Numer sprawy: UU- 271-26/23

Niedzica, 10.05.2023 r.

Niniejszym przesyłamy odpowiedzi na pytania zadane w związku z procedurą wyboru Wykonawcy zadania inwestycyjnego: pn. "Rozbudowa sieci dystrybucyjnej ZEW Niedzica S.A. w miejscowości Frydman":

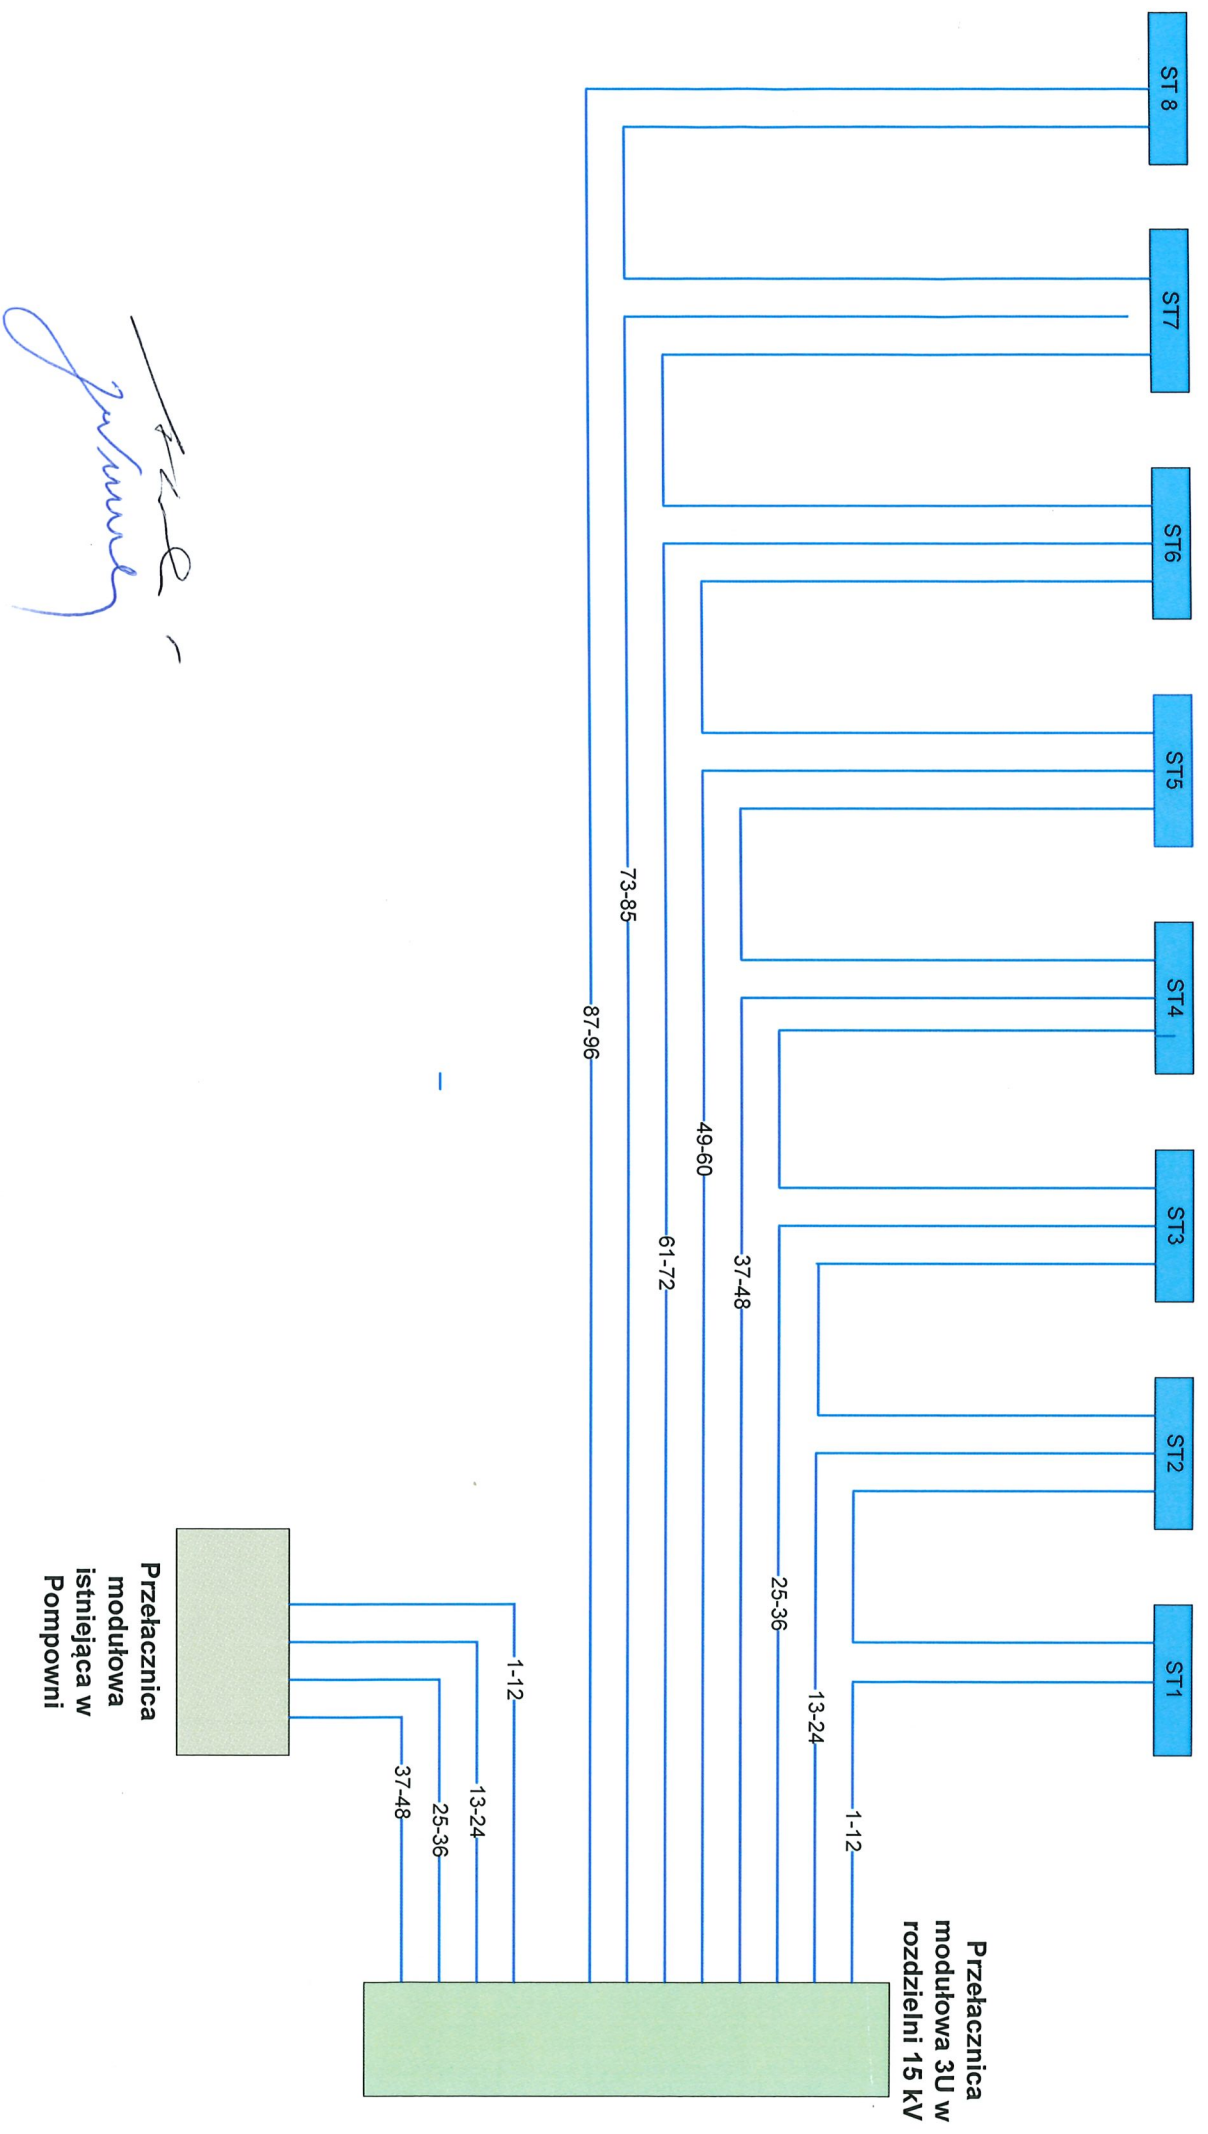
13. Proszę o podanie schematu rozptyłu włókien światłowodowych.

Odpowiedź:

Projektowany kabel światłowodowy typu 96 J należy rozszyć we wszystkich stacjach wg. załączonego rysunku.
